MM N. 566/2024

Progetto definitivo rinaturazione della
Traversagna

Valorizzazione naturalistica e paesaggistica del riale Traversagna Progetto di massima

ESITO CONSULTAZIONE GIPE Progetti

PROFILI TIPO RAMPE IN PROSSIMITA' DELLE BRIGLIE - 1:200

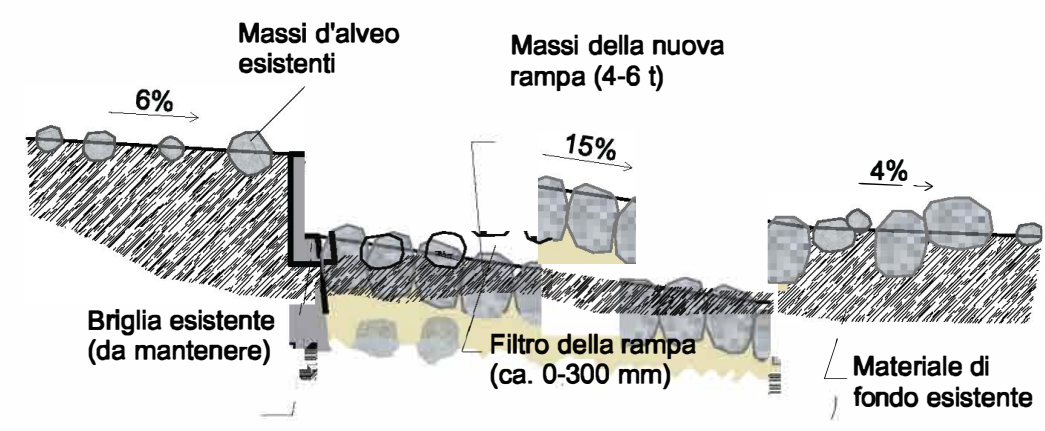
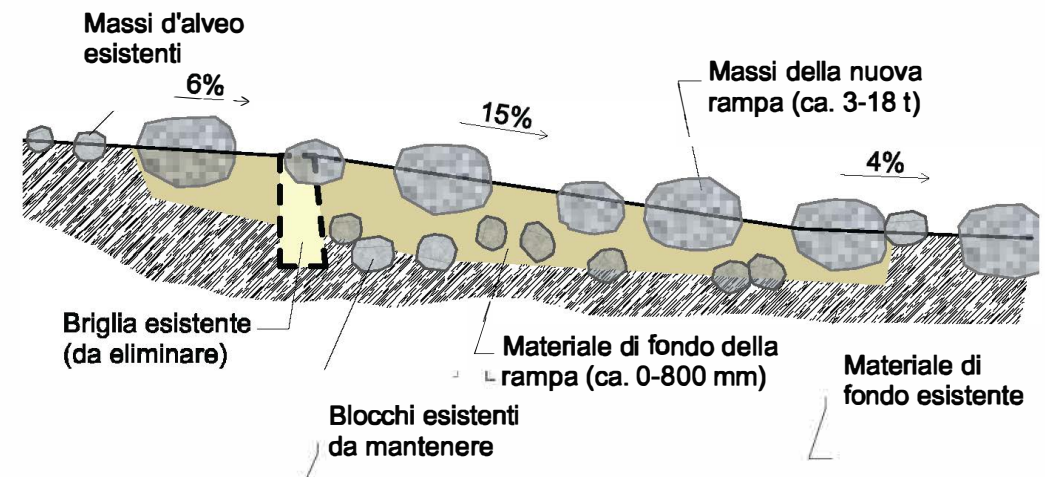
4. Rampe dinamiche (cap. 3.1.1, da p. 17): riteniamo che per un corso d'acqua di carattere torrentizio e con pendenze elevate come la Traversagna non siano la soluzione più idonea, anche poiché le possibilità di sviluppo dinamico del corso d'acqua sono pressoché nulle. La durata della fase dinamica delle rampe prima che si instauri una situazione stabile, ev. già dopo i primi eventi di piena, potrebbe essere breve. Inoltre, tenuto conto della vicinanza di varie infrastrutture e dei danni che deriverebbero da un cedimento delle opere idrauliche, è fondamentale che la soluzione proposta garantisca stabilità. Per questi motivi proponiamo di concentrarsi sulla soluzione della rampa compatta e rendiamo attenti il Comune che se si decidesse comunque di approfondire anche la variante della rampa dinamica tutti gli studi e chiarimenti necessari non verranno ritenuti sussidiabili;

**Piano 204
 Piano degli interventi - Settore C**

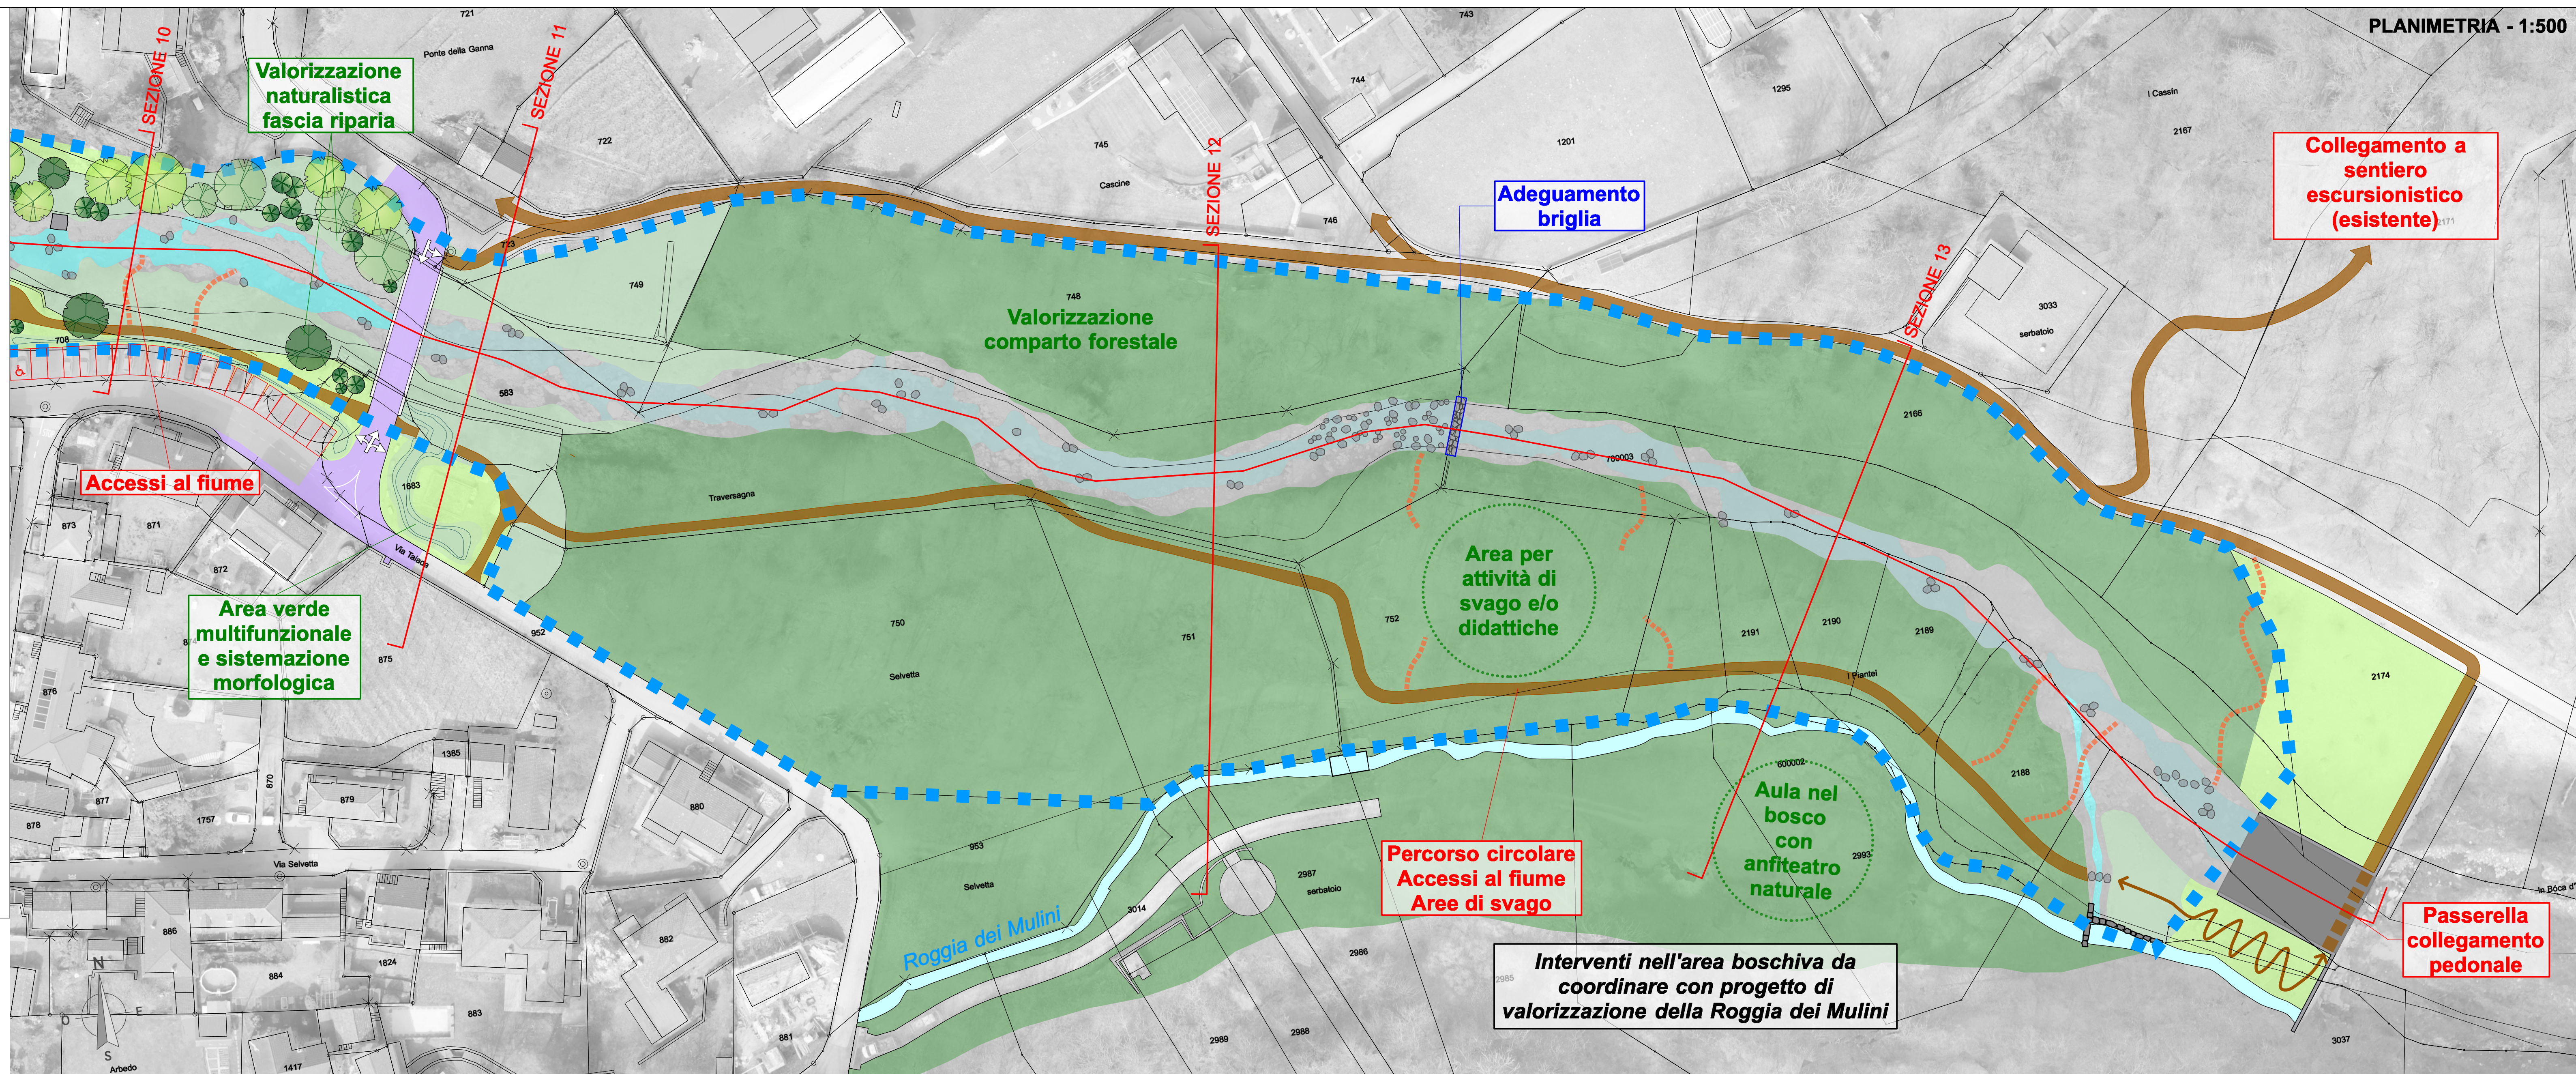
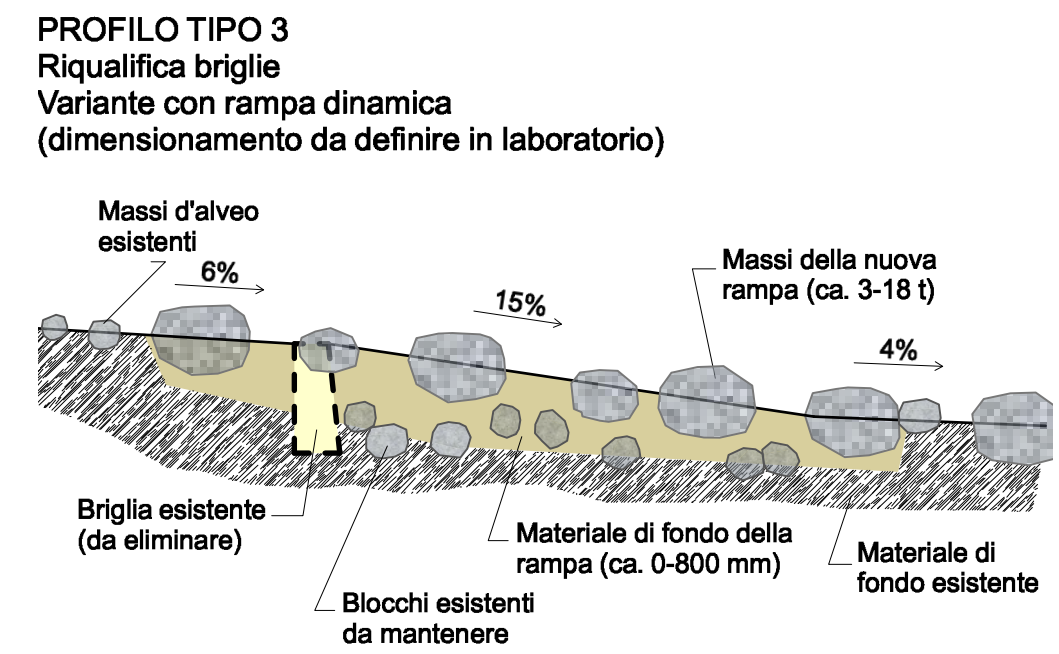
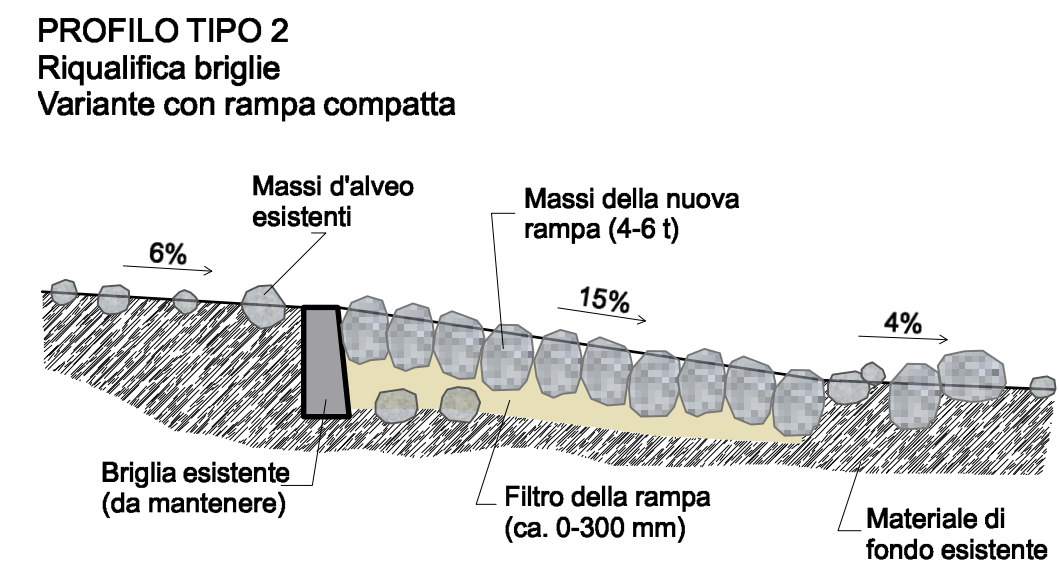
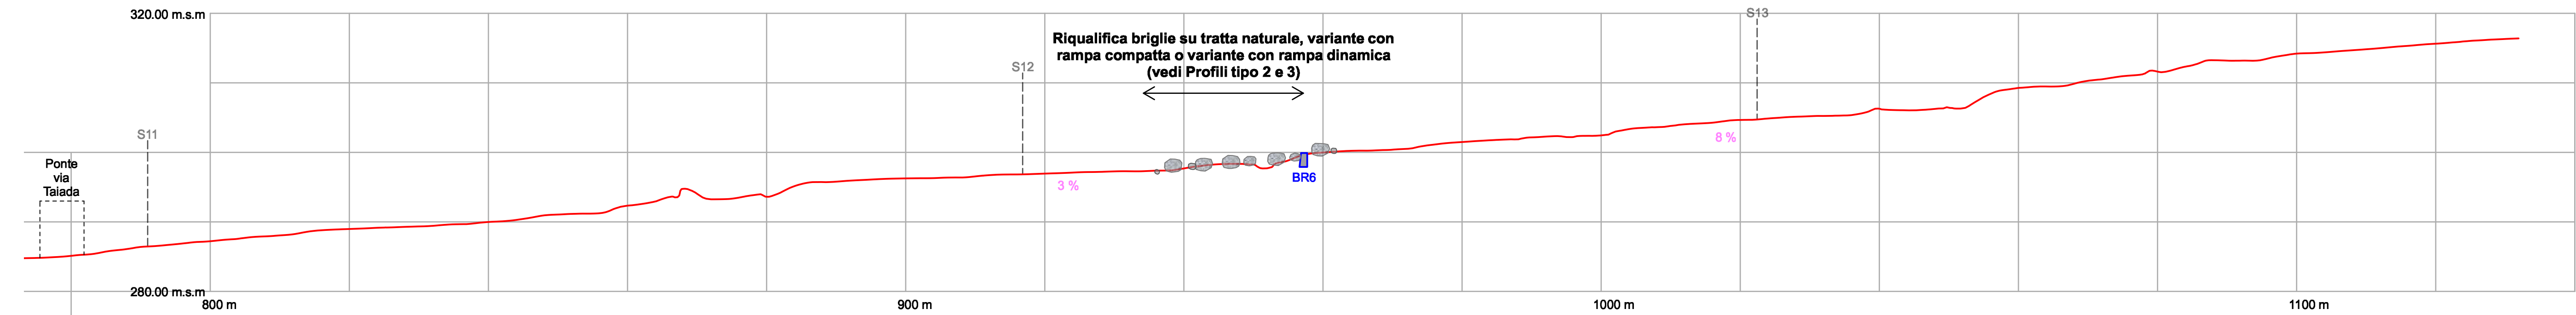
9. La passerella di collegamento pedonale riportata indicativamente sul piano 204 (Settore C,

attraversamento in corrispondenza del camerone di ritenuta) dovrà essere progettata in modo da non interferire con lo stramazzo dello sbarramento. In particolare la struttura prevista dovrà essere ubicata il più possibile verso valle e in posizione rialzata in modo da impedire l'accumulo supplementare di legname in caso di evento particolarmente intenso.
